Váš dopis zn.
Ze dne
Naše zn. 13776/2021-SŽ-SSZ-OVZ

„Optimalizace traťového úseku Čelákovice (mimo) – Mstětice (včetně)“
Vysvětlení, změny a doplnění zadávací dokumentace - Dodatek č. 7

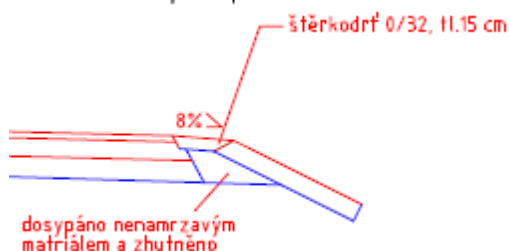
SO 04-30-01, SO 04-30-02, SO 04-30-03, SO 05-30-01, SO 05-30-02, SO 05-30-03: domníváme se, že v soupisech prací těchto SO chybí položky pro zřízení hutněných zemních krajnic včetně získání potřebného materiálu ať už dovozem z deponie resp. nákupem; tedy položky s kódem 17310+12573x resp. 17380. Pro upřesnění, jedná se o hutněnou dosypávku zeminy pod finální vrstvu nezpevněné krajnice ze štěrkodrti, ve vzorových řezech popsanou „dosypáno nenamrzavým materiálem a zhutněno“:

Žádáme o doplnění příslušných položek do soupisů prací výše uvedených SO.

Do soupisů prací SO komunikací byla doplněna položka 17380 (SO 04-30-01: 38m³; SO 04-30-02: 69m³; SO 04-30-03: 14m³; SO 05-30-01: 87m³; SO 05-30-02: 64m³; SO 05-30-03: 38m³; SO 05-30-04: 19m³).
